CONSULTAS / RESPUESTAS

LICITACION PUBLICA SUMINISTRO E INSTALACION DE PASAMANOS EN ESCALERAS DE ESTACIONES DE METRO S.A.

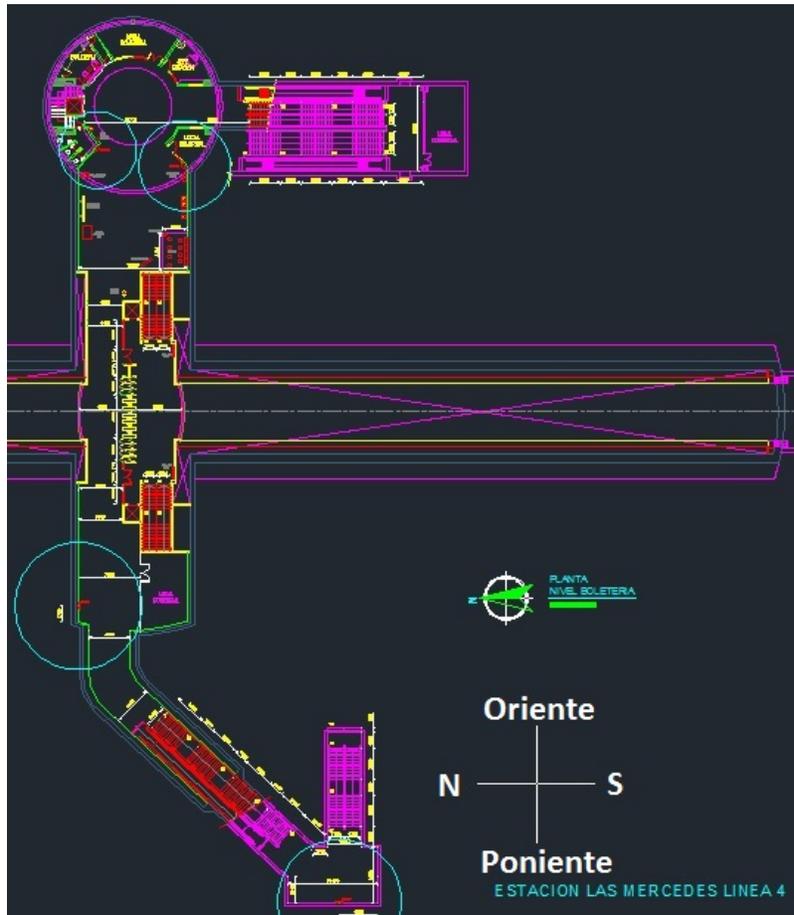
8. Favor especificar ubicación exacta escalera acceso estación Cumming.

R: Escalera acceso oriente.-

Ilustración 1. Vista frontal del pasamano.

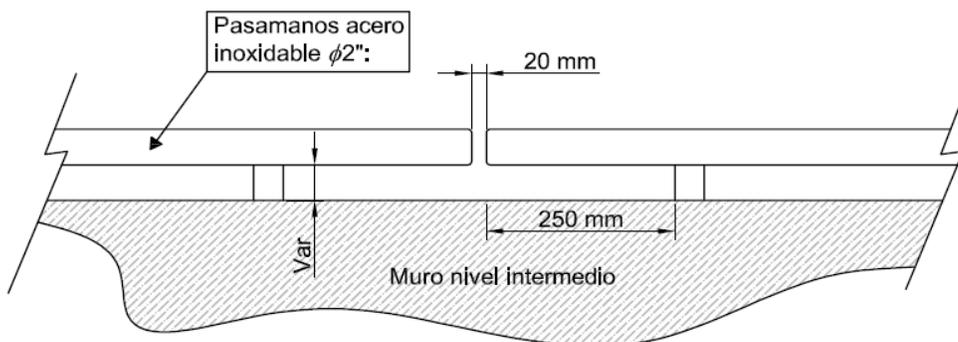
19. En el caso de reposición de mirador, se permite la instalación de tramos de longitud inferior a la total según el siguiente detalle? En este caso se dejaría un espacio de 20 mm entre tramos que no afectaría al global de la infraestructura y ayudaría al transporte del material.

R: Se permite realizar esta instalación en longitud inferior para mejorar las condiciones de transporte. Cabe destacar que el pasamano deberá llevar una tapa cóncava por ambos lados en el punto de separación, la cual no puede ser a presión.
